Město Hranice, U Pošty 182, 351 24 Hranice, okres Cheb

Vysvětlení a doplnění zadávací dokumentace k VZ: „Dům s pečovatelskou službou Hranice – etapa 1“

Žádost č. 2

SCHÉMA PLOŠINY

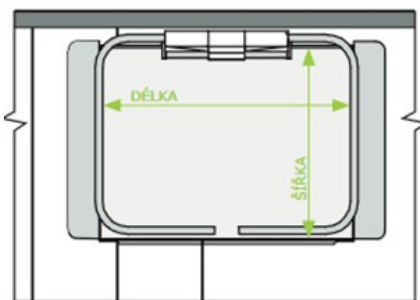
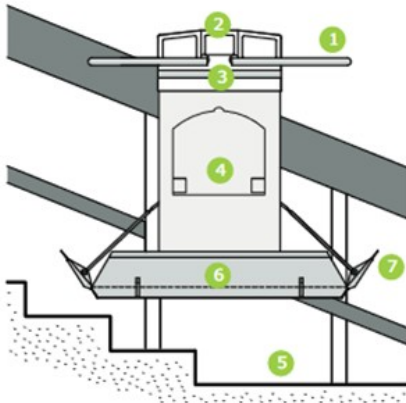
Dotaz č. 1: Prosím o bližší specifikaci schodolezu.

SCHODOLEZ

Schodolez navržen jako šikmá schodišťová plošina pro přímá schodiště.

- prosvětlená velkoplošná tlačítka
- bezpečnostní kontaktní plech pod plošinou
- bezpečnostní kontaktní nájezdové rampy
- kontrolka stavu zařízení
- ruční nouzové spuštění
- přiklopená plošina zabírá na schodišti minimum místa (cca 300 mm)
- madlo pro stojící osobu na plošině
- bateriový provoz
- motorové ovládané sklápění plošiny a nájezdových ramp
- sklápěcí sedátko na plošině
- boční nájezd na plošinu pro instalace ve stísněném prostoru

- Jmenovitá nosnost min. 250 kg
- Jmenovitá rychlost min. 4 m/min
- Ovládání velkoplošné prosvětlené ovladače

1. bezpečnostní bariéry - pro zvýšenou bezpečnost při přepravě osoby
2. velkoplošné prosvětlené ovladače na plošině
3. držadlo na plošině - pro snazší nástup a výstup na plošinu
4. sklopné sedátko s bezpečnostním pásem pro špatně se pohybující osoby
5. kontaktní podlaha - při njetí plošiny na překážku automaticky přeruší jízdu
6. protiskluzový povrch plošiny
7. nájezdové kontaktní rampy - při njetí plošiny na překážku nebo při njetí vozíku na rampu během jízdy automaticky přeruší jízdu
8. Rozměry plošiny (šířka x délka) min. 800 x 900 mm
